MHMP-705640/2025/O4/Ku

opatření obecné povahy -

stanovení místní úpravy provozu na pozemní komunikaci Chlumecká

(směr z centra, v úseku Ocelkova – sjezd na D0)

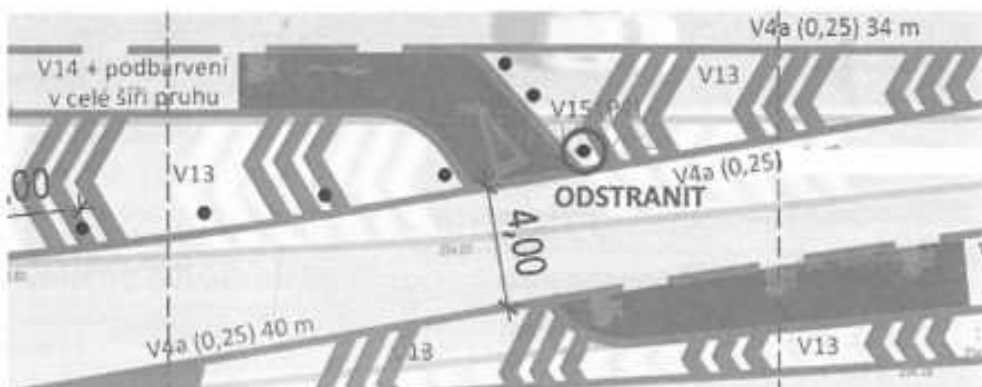
1.

**Ve staničení km 0-0,20 žádáme odsazení cyklopruhu za realizovaný stín, tj. profil (zprava):
Cyklopruh 2,0 m, stín 4,05 m, jízdní pruh 3,10 m, jízdní pruh 2,75 m.**

Odůvodnění: Úprava je v souladu s odůvodněním návrhu OOP, kde je konstatován požadavek na oddělení cyklistů a motorové dopravy. Odsazení cyklopruhu umožní jízdu na kole v tomto úseku v komfortnějších podmínkách.

Nově realizované dopravní značení navazuje na již stávající dopravní režim. Není žádoucí na úseku v délce cca 20,0 m realizovat jiné vodorovné dopravní značení, které by mohlo být pro uživatele pozemní komunikace matoucí.

Připomínce se nevyhovuje.

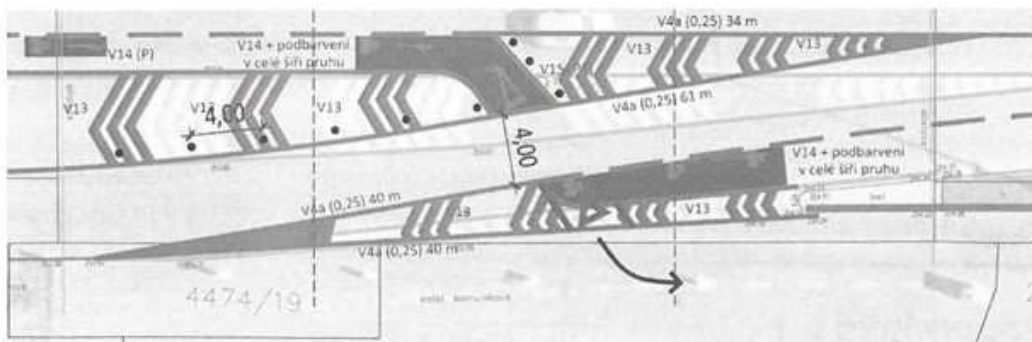
2.

V km 0,23 žádáme odstranění jedné balisety dle schématu.

Odůvodnění: Umožnit cyklistům plynulejší překřížení připojovacího pruhu v situacích, kdy to provoz dovoluje.

Odstraněním balisety by vznikl prostor k poježdění vodorovné dopravní značky č. V 13 „Šikmé rovnoběžné čáry“ jak cyklisty, tak vozidly, což není žádoucí, neboť by docházelo k nerespektování dopravního značení a zároveň by došlo k ohrožení cyklistů. Dopravní značka V 13 vyznačuje plochu na kterou je zakázáno vjíždět. Baliseta funguje jako vizuální a fyzický prvek, který cyklistu donutí zpomalit před vjezdem na vozovku a zároveň zde nebude docházet k odklonu trasy cyklistů mimo požadovaný směr přejezdu vozovky. Fyzická překážka nutí cyklisty více sledovat okolí a tím dochází ke snížení rizika kolize s vozidly. Balisety slouží ke zvýšení bezpečnosti všech účastníků silničního provozu a každé opatření, které sníží riziko kolize je žádoucí.

Připomínce se nevyhovuje.

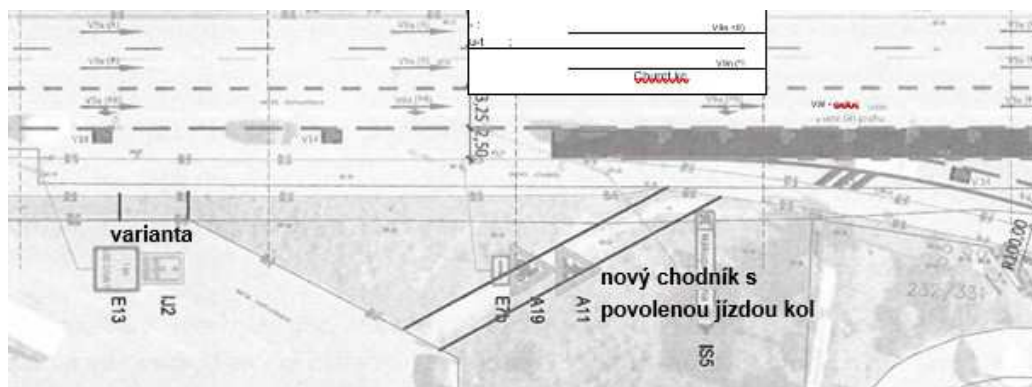
4.

Od km 0,44 po km 0,85 umožnit jízdu na kole po jižním chodníku Chlumecké ulice (obousměrně) a umožnit vjezd cyklistů na chodník snížením obruby. Pokud prostorové podmínky nedovolují obousměrné umožnění jízdy na kole, žádáme aspoň o umožnění jízdy na kole směrem od Horních Počernic k metru.

Odůvodnění:

1. Legalizace chodníku zajišťuje příjezd k nástupní stanici metra od Horních Počernic, kterou cyklopruh nenabízí. Tento chodník je cyklisty pro příjezd k metru dlouhodobě používán (potvrzuje autor připomínky), protože zde žádná jiná cesta bez nutnosti překonávat schodiště není.
2. Řešení dovoluje cyklistům vyhnout se vozidlům zajiždějícím a vyjíždějícím z K+R.

Výše uvedená připomínka není předmětem řešeného návrhu místní úpravy provozu. Vzhledem k šíři chodníku a stožárům veřejného osvětlení není úprava žádoucí.

Připomínce se nevyhovuje

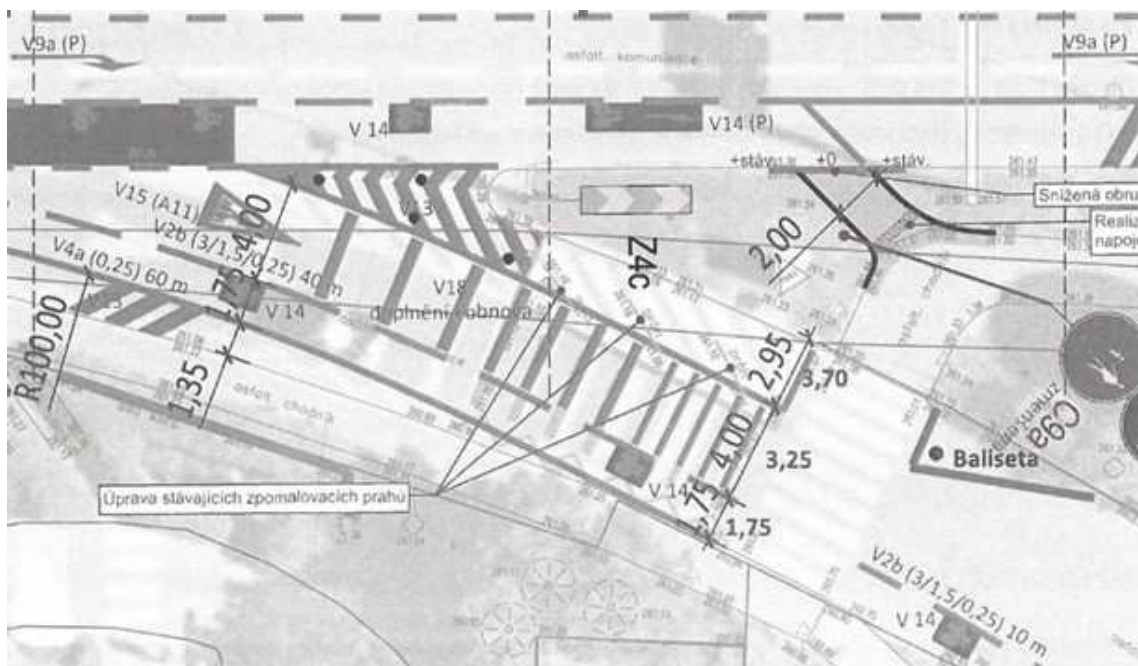
5.

V km 0,78 propojit chodníkem s povolenou jízdou kol smyčku odstavů BUS a existující chodník v místě stávající pěšiny dle obr.

Odůvodnění:

1. Zřízení zpevněné cesty v místě stávající pěšiny.
2. Propojení průjezdu cyklistů skrz odstavu na legalizovaný chodník.

Zřízení zpevněné cesty a budování nového chodníku není předmětem řešeného návrhu místní úpravy provozu. Vedení cyklistů na odstavnu plochu autobusů je z hlediska bezpečnosti nežádoucí. Autobusy jsou velká vozidla s omezeným výhledem, především při couvání a cyklista se může dostat do tzv. „mrtvého úhlu“ a mohlo by dojít k vážné kolizi, kde je cyklista extrémně zranitelný. Vedení cyklistů do prostoru parkujících autobusů narušuje logiku dopravního prostoru, kde řidiči autobusů neočekávají pohyb cyklistů ani osob. Předvídatelnost pohybu (vozidel, cyklistů i osob) je klíčová a ta by byla vedením cyklistů mezi parkující autobusy zcela narušena.

Připomínce se nevyhovuje.
